**Società Agricola Biopig Italia s.s. di Cascone Luigi e C.**  
sede : Via Marzabotto 01 - Località Nogara ( VR )

**Progetto per la ristrutturazione con ripristino della potenzialità  
di allevamento e contestuale variante al PdC n. 20-010  
del 15-02-2021 del centro zootecnico ubicato in Via Liuzzi 9,  
Comune di Cadelbosco di Sopra (RE)**

Riscontro puntuale alle richieste di integrazioni

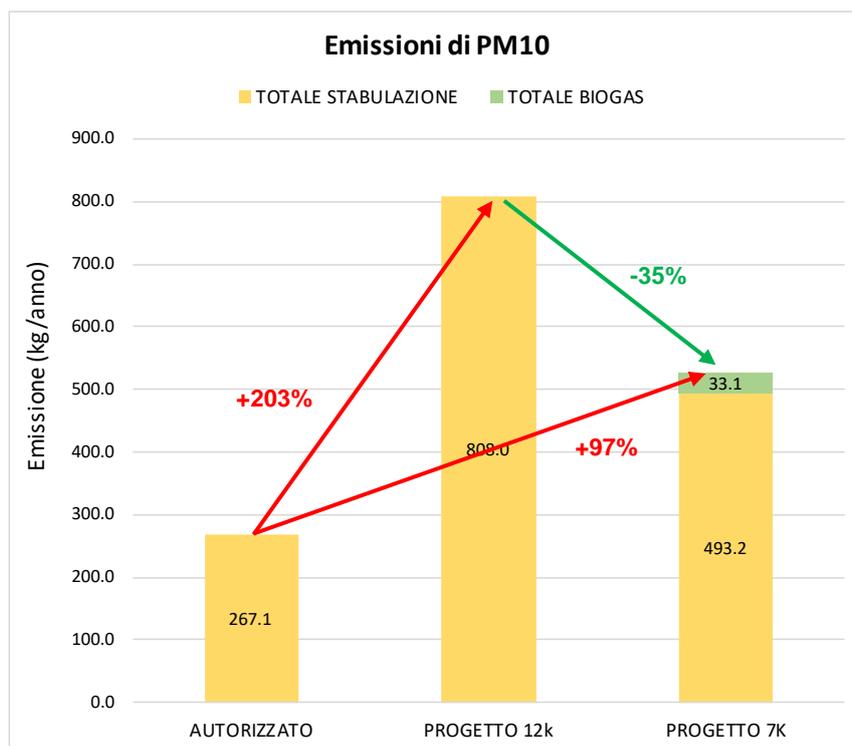
- a) stimare il contributo complessivo in termini di PM<sub>10</sub> dell'allevamento in esame e valutare l'impatto atteso per tale inquinante;**
  - b) in relazione agli esiti delle stime effettuate, riportare approfondite considerazioni rispetto alle previsioni del PAIR 2020 della Regione Emilia-Romagna, tenuto conto che all'art. 20 le NTA del PAIR 2020 prevedono che “La Valutazione d'impatto ambientale (VIA) relativa a progetti ubicati in aree di superamento si può concludere positivamente qualora il progetto presentato preveda**

**le misure idonee a mitigare o compensare l'effetto delle emissioni introdotte, con la finalità di raggiungere un impatto sulle emissioni dei nuovi interventi ridotto al minimo” e che l'impianto è localizzato nel Comune di Cadelbosco di Sopra, all'interno della Pianura Ovest secondo la zonizzazione approvata con DGR 189/2021 ai sensi dell'art. 3 del D.Lgs 155/2010, in un'area di superamento di PM10 come riportato nell'Allegato 2A della Relazione Generale di PAIR2020 “Zonizzazione del territorio regionale e aree di superamento dei valori limite per PM10 e NO2”. A tal proposito si chiede anche di indicare le soluzioni strutturali e gestionali che la ditta prevede di adottare, ulteriori rispetto a quelle proposte nel progetto presentato, al fine di minimizzare le emissioni di PM10 derivanti dall'allevamento in esame, quantificando anche l'efficacia, oltre ad eventuali ulteriori misure di compensazione**

In relazione agli obiettivi del PAIR 2020, si sottolinea come in sede di risposta alla richiesta di integrazioni la ditta Biopig Italia s.s. abbia elaborato una nuova proposta progettuale (scenario PROGETTO 7K dell'elaborato H5 Rev.01) che riduce notevolmente le emissioni di PM10 nello scenario di progetto rispetto alla precedente proposta progettuale (scenario PROGETTO 12K dell'elaborato H5 Rev.01).

Nello scenario PROGETTO 12K, riferito alla precedente proposta progettuale, si prevede un incremento di +541 kg/anno nelle emissioni di PM10 rispetto allo scenario AUTORIZZATO (+203%).

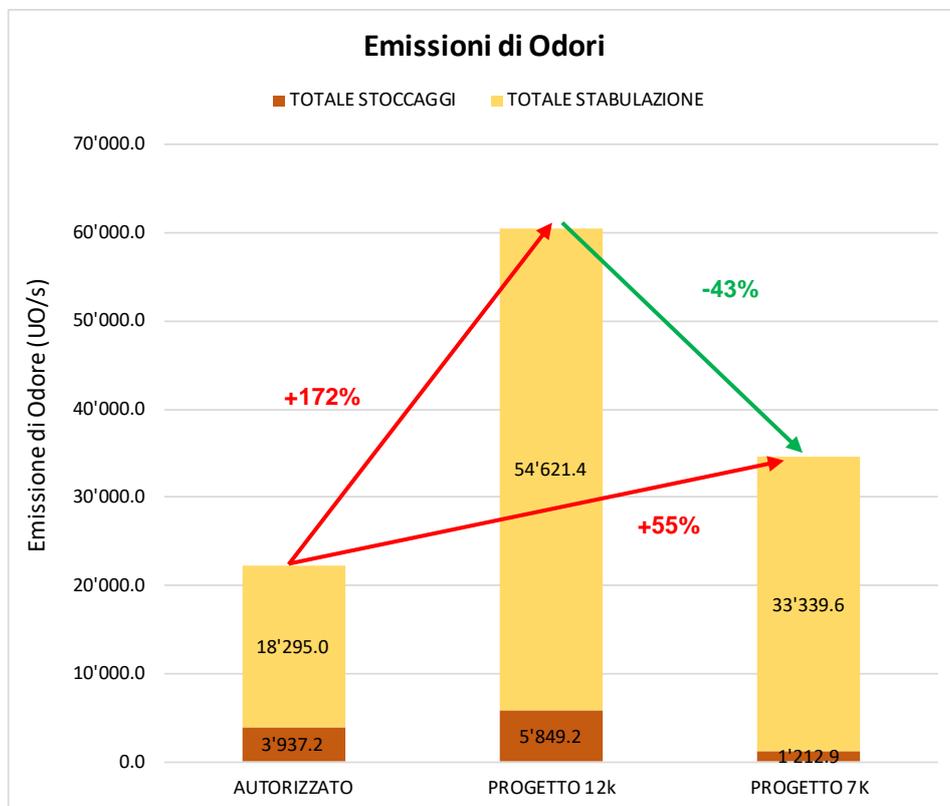
**e) poiché dalle simulazioni modellistiche proposte emergono valori di emissioni odorigene presso i ricettori sparsi e i nuclei residenziali che superano già nello stato ante operam i livelli di accettabilità definiti delle Linee Guida di ARPAE, approvate con determinazione dirigenziale n. 426 del 18/5/2018, in considerazione del significativo aumento del numero di capi previsto dal progetto, si chiede di indicare soluzioni strutturali e gestionali ulteriori che la ditta prevede di poter adottare rispetto a quelle proposte, al fine di limitare il disturbo olfattivo minimizzando le**

**emissioni odorigene derivanti dalla stabulazione degli animali che rappresenta la principale sorgente di odore (ad esempio, considerato anche il BREF del 2017: sistema di captazione e trattamento dell'aria proveniente dell'allevamento; in riferimento alle corsie di defecazione, sistemi strutturali alternativi che riducano le superfici interessate dall'emissione con effetto anche di riduzione dei picchi odorigeni durante la fase di lavaggio con liquame chiarificato. ecc.); f) si chiede di quantificare l'effetto di tali modifiche migliorative al progetto presentato, anche mediante simulazione modellistica, al fine di verificare le concentrazioni di odore presso i ricettori individuati, anche in relazione ai criteri di accettabilità della Linee Guida di ARPAE, approvate con determinazione dirigenziale n. 426 del 18/5/2018;**

Nell'elaborato *H5 Rev.01* sono state dettagliate tutte le assunzioni fatte in merito ai fattori emissivi, alle caratteristiche delle sorgenti e alle impostazioni del modello per gli scenari cumulativi.

Nell'Appendice D sono mostrati i risultati dei modelli di dispersione per gli odori considerando i soli allevamenti suinicoli.

In relazione al punto e), si sottolinea come in sede di risposta alla richiesta di integrazioni la ditta Biopig Italia s.s. abbia elaborato una nuova proposta progettuale (scenario PROGETTO 7K dell'elaborato H5 Rev.01) che riduce notevolmente le emissioni di Odori nello scenario di progetto rispetto alla precedente proposta progettuale (scenario PROGETTO 12K dell'elaborato H5 Rev.01).

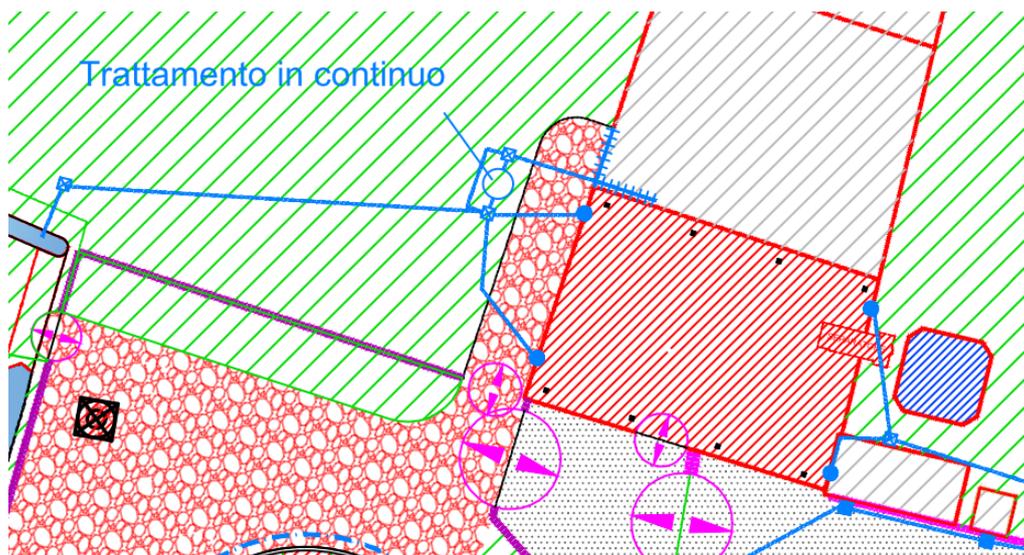
**2.16 16) con riferimento alla fase di cantiere in relazione alla realizzazione delle modifiche in progetto si chiede di riportare nel SIA opportune valutazioni relativamente all'impatto atteso sulle acque superficiali e sotterranee;**

A tale riguardo deve essere considerato che l'area interessata dal progetto si colloca in un ambito dove il primo sottosuolo, che presenta uno spessore di circa 25 metri, è formato da depositi fini (limi e argille) altamente impermeabili; solamente oltre i 25 metri dal piano di campagna si trovano depositi permeabili, formati da ghiaie, sia grossolane che fini, alternate a limi sabbiosi (vedi estratto della Carta Geologica d'Italia sotto riportato).

Gli acquiferi profondi risultano quindi particolarmente protetti da possibili impatti.

Per quanto concerne gli acquiferi superficiali, gli interventi di risezionamento dei fossati aziendali (l'unica lavorazione che potrebbe risultare fonte di impatto) saranno eseguiti mantenendo gli invasi privi di acqua durante le operazioni di escavazione, intervenendo esclusivamente in periodi di secca o di magra e chiudendo con paratoie la sezione del corso d'acqua interessata dall'intervento.

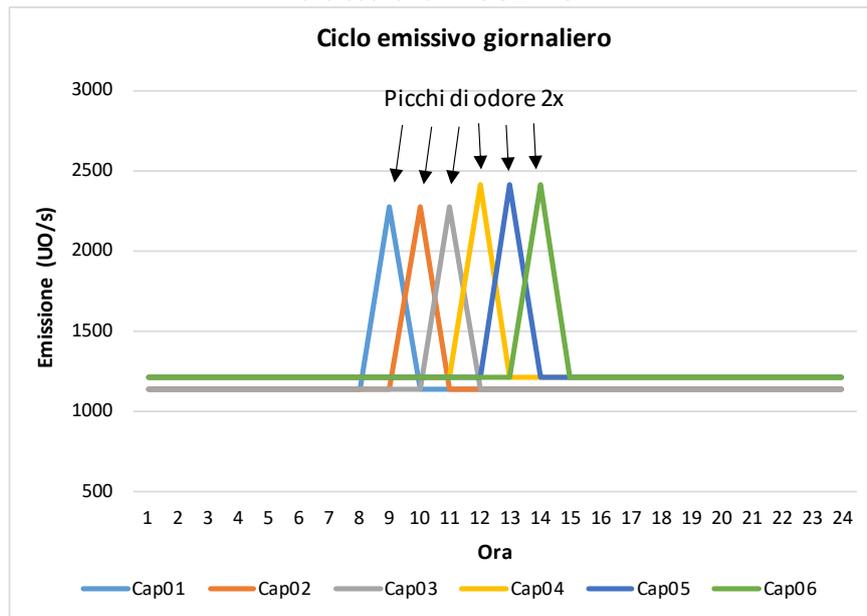
**3.5 23) a tale riguardo, fatto salvo tutto quanto precede, si chiede comunque di chiarire una eventuale possibile pianificazione di massima delle operazioni di lavaggio con il chiarificato, tenuto conto della stagionalità e del periodo diurno/notturno, al fine di limitare i picchi emissivi nei momenti della giornata che risultano meno disturbanti per la popolazione potenzialmente esposta, illustrandone le motivazioni. Si chiede inoltre di definire la frequenza attuale e di progetto dei lavaggi, descrivendo la frequenza (le BAT indicano 1-2 volte al giorno), sequenza e durata delle operazioni;**

Le operazioni di lavaggio sono state programmate per essere eseguite una sola volta al giorno. Questo perché il liquame presente nei sottogrigliati risulta già particolarmente diluito, in quanto la tipologia di stabulazione (pavimentazione piena con corsia esterna di defecazione su pavimentazione fessurata) richiede un consistente uso di acque di lavaggio (18 mc/y per tonnellata di peso vivo).

Inoltre le operazioni di ricircolo per l'allontanamento dei liquami dai sottogrigliati vengono eseguite utilizzando digestato chiarificato, quindi un refluo estremamente diluito, già stabilizzato in seguito al processo di digestione anaerobica e fortemente impoverito di sostanza organica. Quindi non solo si valuta più che sufficiente un solo intervento giornaliero di lavaggio dei sottogrigliati, ma si valuta anche che i picchi emissivi risultino contenuti, in quanto il ricircolo viene eseguito con materiale stabilizzato e sostanzialmente privo di odore.

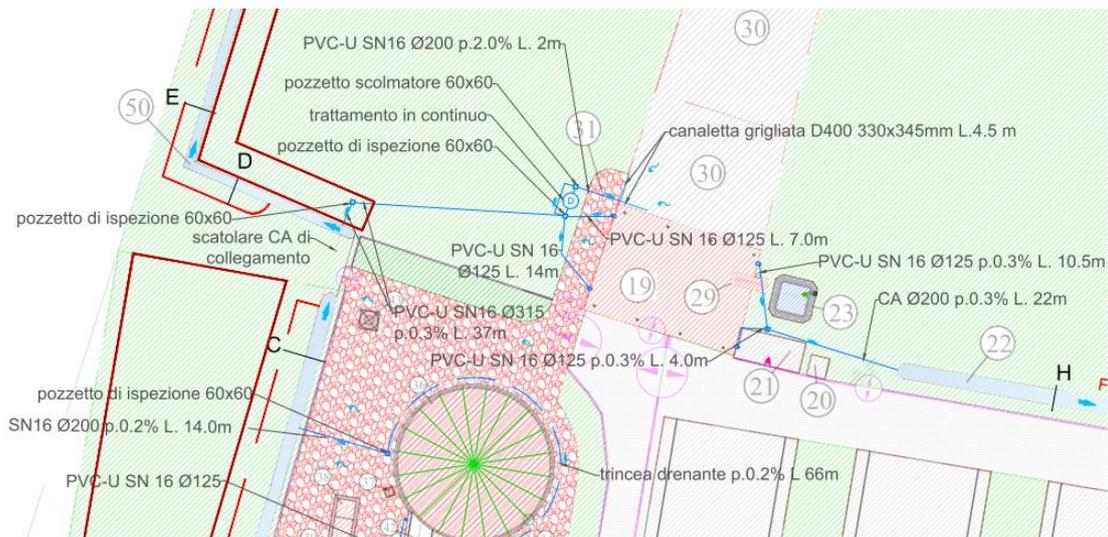
**3.14 32) in merito al cap. 1.3.6.2.3 della relazione AIA riguardante le acque meteoriche, si chiede di chiarire la modalità e tipologia di copertura delle vasche di stoccaggio, poiché, nonostante la copertura, viene disinstallato il sistema di recupero delle acque meteoriche e all'interno delle vasche vengono raccolte le acque meteoriche;**

Allo stato attuale le vasche di stoccaggio sono dotate di un sistema di recupero delle acque meteoriche intercettate dalla superficie. Le acque meteoriche incidenti sulla copertura della vasca confluiscono verso un punto di raccolta dove una pompa provvede a convogliarle esternamente alla vasca stessa.

Rispetto a tale sistema di recupero è sorta la preoccupazione che non venga garantita la piena e costante efficienza e, in talune circostanze, possa verificarsi la contaminazione delle acque meteoriche con una certa quantità del refluo contenuto nello stoccaggio.

Figura 7: Distribuzione geografica della reazione (pH) dell'orizzonte superficiale (0-50 cm) dei suoli della regione secondo le classi del Manuale di rilevamento RER, 2002 (da Carta dei suoli 1:50.000 per la pianura e Carta dei suoli 1:250.000 per collina e montagna)

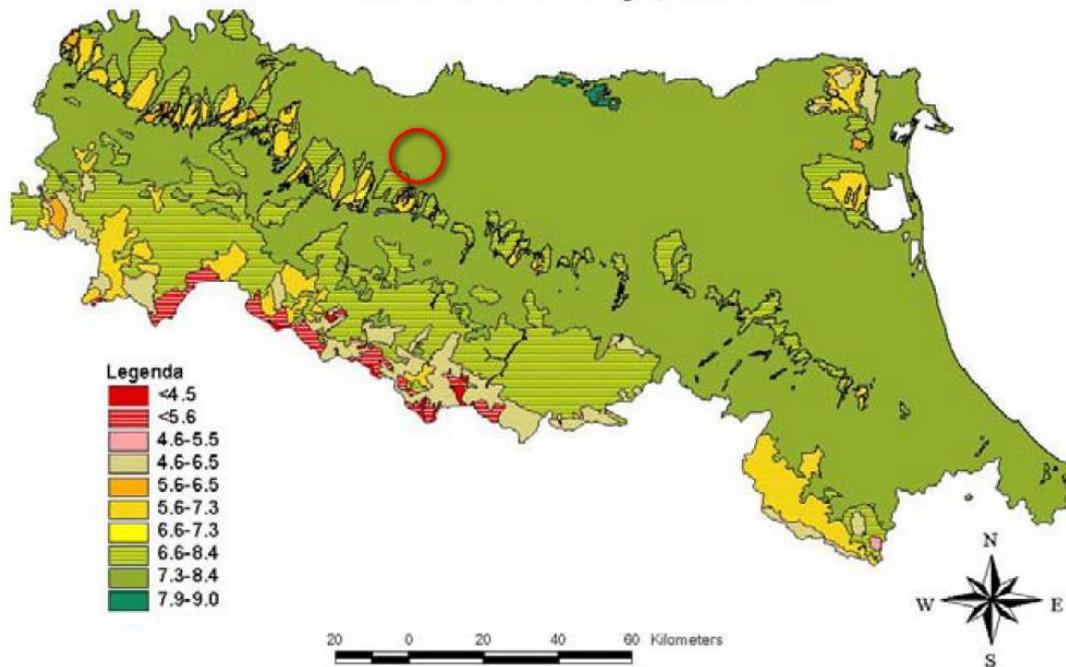
### 3.27 45) BAT 20: precisare se il PUA comprende terreni a reazione acida, condizione a rischio di lisciviazione per il fosforo. In questo caso, è necessario modulare le concimazioni avendo a riferimento anche il contenuto di fosforo degli effluenti ed il relativo fabbisogno delle colture;

I terreni dove è previsto lo spandimento dei reflui sono tutto a reazione alcalina, analogamente alla grandissima parte dei terreni della regione Emilia-Romagna. Nella figura che segue si riporta la carta dei suoli della Regione, tratta dalla "Relazione sullo Stato dell'Ambiente della Regione Emilia-Romagna", Ed. 2009.
